改善箇所説明図

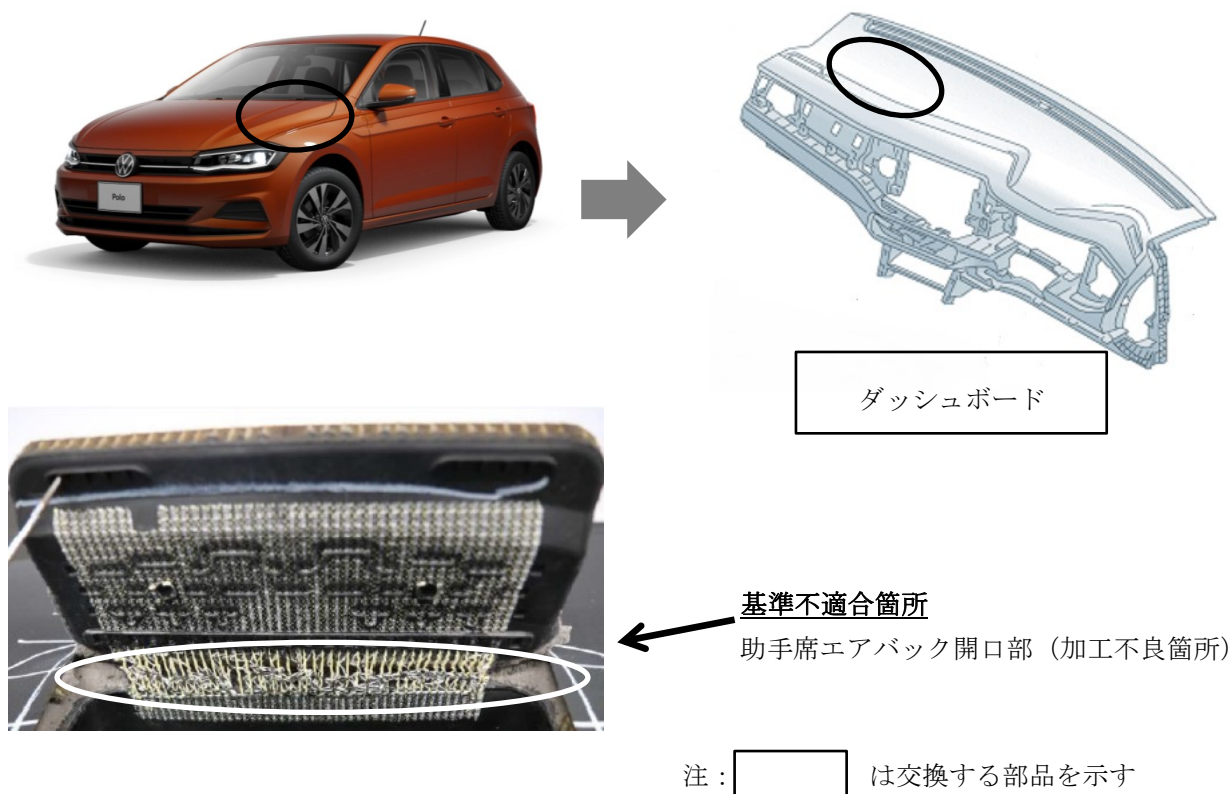
不具合の内容

ダッシュボードにおいて、助手席用エアバッグ作動時の開口部のカバーをダッシュボードと結合するネットの編み込みが不適切なため、強度が不足しているものがある。そのため、低温環境下（ -15°C 以下）でダッシュボードが冷えている場合、衝突等により助手席用エアバッグが作動した際、当該カバーがダッシュボードから剥がれ、フロントウインドーにダメージを与えるほか、最悪の場合、エアバッグの膨張が不完全となり、乗員が負傷するおそれがある。

改善措置の内容

全車両、ダッシュボードを良品に交換する。

識別：キャンペーンステッカーに「外-3334、日付（西暦・月・日の順）ワークショップスタンプ」を記入し、スペアタイヤ収納部左側面に貼りつける。
